Nietypowe połączenie żelbetowe belka–słup

Żelbetowej belki prefabrykowaną nie oparto na słupie lub wsporniku, ale czołowo połączono z monolitycznym węzłem. Takie połączenie nie może być uznane za poprawne konstrukcyjnie ze względu na przenoszenie sił ścinających.

Schemat połączenia belka–słup

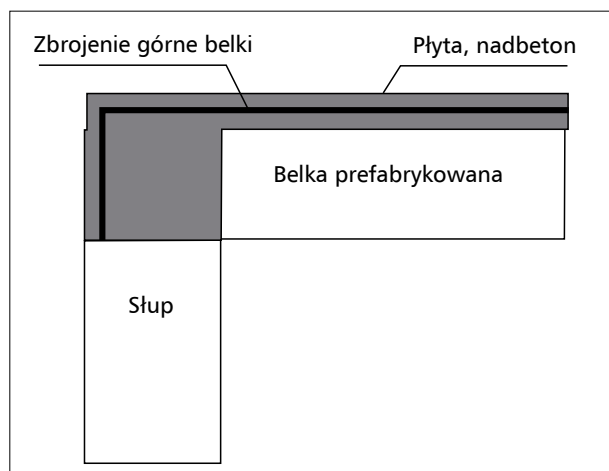
W nowo budowanym budynku o konstrukcji żelbetowej zastosowano nietypowe połączenia belka–słup. Schemat takiego połączenia pokazano na rys. 1.

Element konstrukcyjny składa się z prefabrykowanej belki, prefabrykowanego słupa, monolitycznego węzła i monolitycznego stropu. Strop stanowi jednocześnie nadbeton dla belki prefabrykowanej. Charakterystyczną cechą tego rozwiązania jest to, że prefabrykowana belka nie opiera się na prefabrykowanym słupie. Słupy mają wymiary 40 x 60 cm, belki prefabrykowane 40 x 57 cm oraz nadbeton 18 cm. Górne zbrojenie belek (w nadbetonie) stanowią 4Ø16 + 2Ø20. Pręty te są przewleczone przez oczka strzemion wystających z prefabrykowanej belki, a z drugiej strony są zagięte i wchodzą w monolityczny węzeł. Zbrojenie płyty stropowej jest krzyżowe z prętów od Ø8 do Ø12 rozstawionych co około 20 cm. Beton zaprojektowano jako C25/30. Węzeł belka–słup, nadbeton belki oraz płyta stropowa wykonywane (betonowane) były jednocześnie, aby ustanowić ciągłą, jednolitą strukturę. Według założeń projektu oparcie prefabrykowanej belki na słupie powinno wynosić 2 cm.

Wątpliwości co do możliwości poprawnego przenoszenia sił poprzecznych w zaprojektowanym połączeniu belka–słup, a także uchybienia wykonawcze (np. brak 2-cm oparcia, brak groszkowania czołowej powierzchni belki prefabrykowanej, nieprawidłowe usytuowanie strzemion) spowodowały dyskusję, a następnie opracowanie wielu ekspertyz i opinii dotyczących nośności tego nietypowego

W obliczeniach projektowych nie przedstawiono sprawdzenia normowych wymagań stanu granicznego nośności na ścinanie bezpośrednio w połączeniu belka–słup. Zamiast normowej metody sprawdzania nośności na ścinanie przedstawiono obliczenia nośności prętów podłużnych na ścinanie i nośności na docisk betonu do prętów zbrojenia.

Określając normową nośność na ścinanie, nie można traktować styku prefabrykowanego czoła belki i betonu węzła jak konstrukcji monolitycznej i trzeba się ograniczyć do strefy nadbetonu belki. Dla takiego założenia oszacowano, że normowa (PN-B-03264:2002) nośność na ścinanie $V_{Rd1} = 80$ kN. Na podstawie projektowych obliczeń statycznych oszacowano, że w połączeniu belka–słup może wystąpić siła ścinająca wynosząca 250 kN, czyli trzy razy większa niż nośność.

Zastosowane rozwiązanie połączenia belka–słup nie spełnia normowego wymagania w zakresie ścinania. Rozwiązanie takie nie może być uznane za prawidłowe pod względem konstrukcyjnym. Połączenia belka–słup bardzo często występują w budownictwie i są dobrze rozpoznane od strony teoretycznej i praktycznej. Omawiane połączenie zostało niepotrzebnie skomplikowane. Zaproponowany układ nie ma czytelnej i jasnej zasady pracy. Wymaga dodatkowych trudnych zabiegów np.: groszkowania powierzchni, spawania prętów, przetykania prętów.

Zastosowane rozwiązania połączeń belka–słup pod względem konstrukcyjnym nie są prawidłowe. Dla połączenia tego nie są spełnione normowe zalecenia w zakresie ścinania.

Oceniono, że zrealizowane połączenia belka–słup nie wymagają wykonywania dodatkowych wzmocnień. Wykonanie efektywnego w praktyce wzmocnienia byłoby trudne, ponieważ wymagałoby uzyskania w dodatkowym wzmocnieniu naprężeń, np. przez wypieranie belek i stropów.

Wykonane dotychczas połączenia nie wykazują oznak destrukcji. Oceniono, że połączenia te nie muszą być wzmacniane.

Wszystkie połączenia belka–słup powinny być widoczne – nie należy ich zabudowywać, zasłaniać itp. W trakcie wzrostu obciążeń, a następnie w czasie eksploatacji budynku – np. co kwartał – zalecono kontrolę połączeń. W przypadku wystąpienia w obszarze połączeń belek i słupów oznak przemieszczeń, uszkodzeń, destrukcji czy innych nietypowych zmian powinna być dokonana ocena przez rzeczoznawcę budowlanego. W okresie dwóch lat powinna być dokonana ponowna ocena połączeń przez rzeczoznawców.
